Subject: Tech.inf 2016-11

Incorrect Indicator marking for release handle on HYUNDAI life boats (TALON II 4.0)
Number: 32/95/0069
Date: 05.10.2016

**Incorrect Indicator marking for release handle on
HYUNDAI life boats (TALON II 4.0)**

Picture 1 – As per Makers Manual

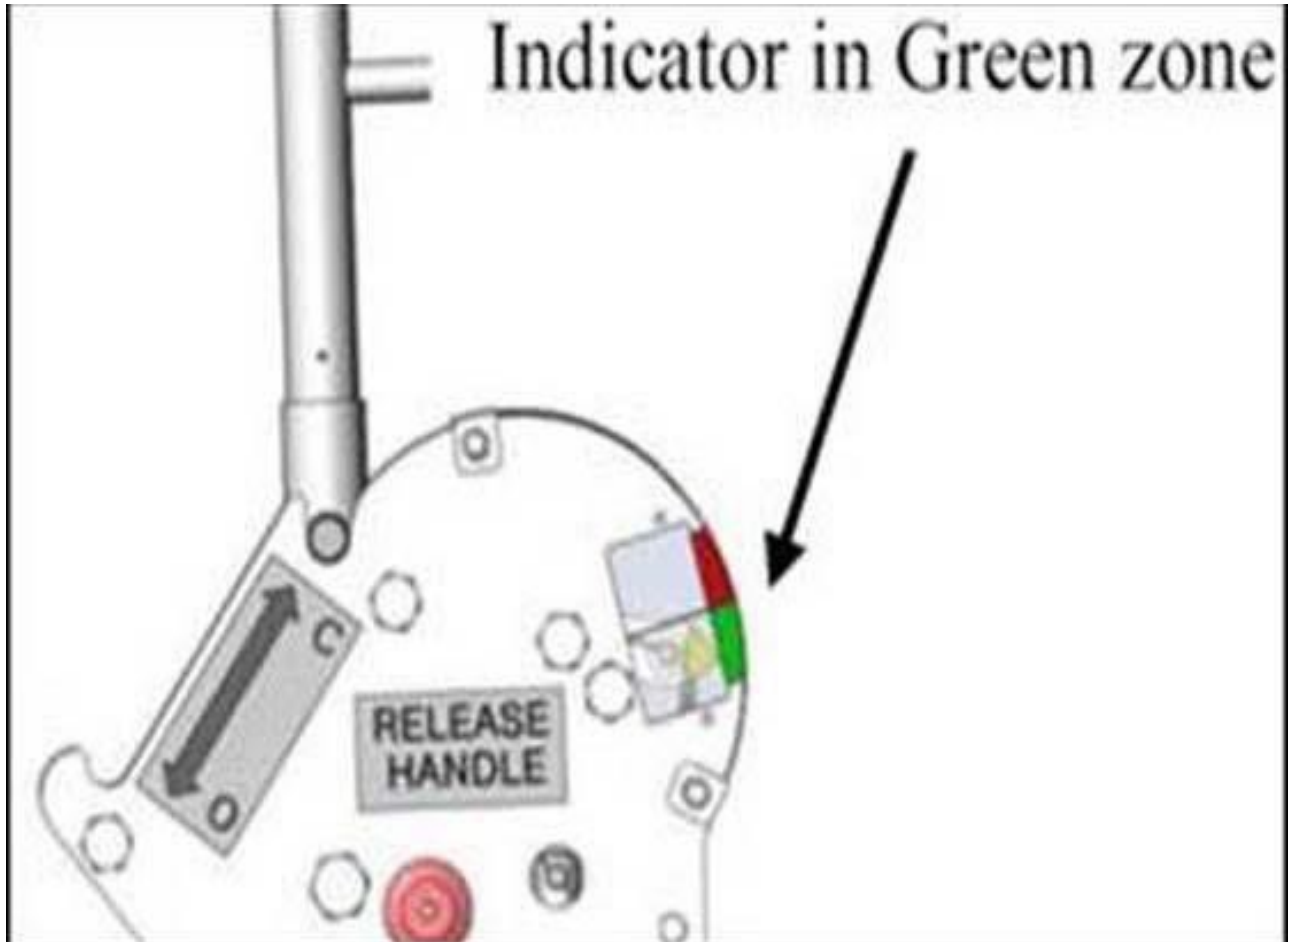
It was noted that the position indicator markings for the hydrostatic interlock were incorrectly marked with the red and green sectors being reversed as shown in below pictures.

► The LSA code states "If color coding is used, green shall indicate a properly reset hook and red shall indicate danger of improper or incorrect setting". In this case the improper marking could potentially have led to improper resetting or operation of the on load release system.

• To inspect the hydrostatic interlock position indicator markings on the release mechanisms installed on their lifeboats and especially lifeboats fitted with Hyundai TALON II 4.0 or 9.0 on load release hooks, to ensure that they are correctly marked as per the manufacturer's instructions.

• Where markings are found to be incorrect, the Classification Society issuing the ships statutory certification and the Flag Administration are advised. The manufacturers are also to be contacted in order to arrange for the defect to be rectified.
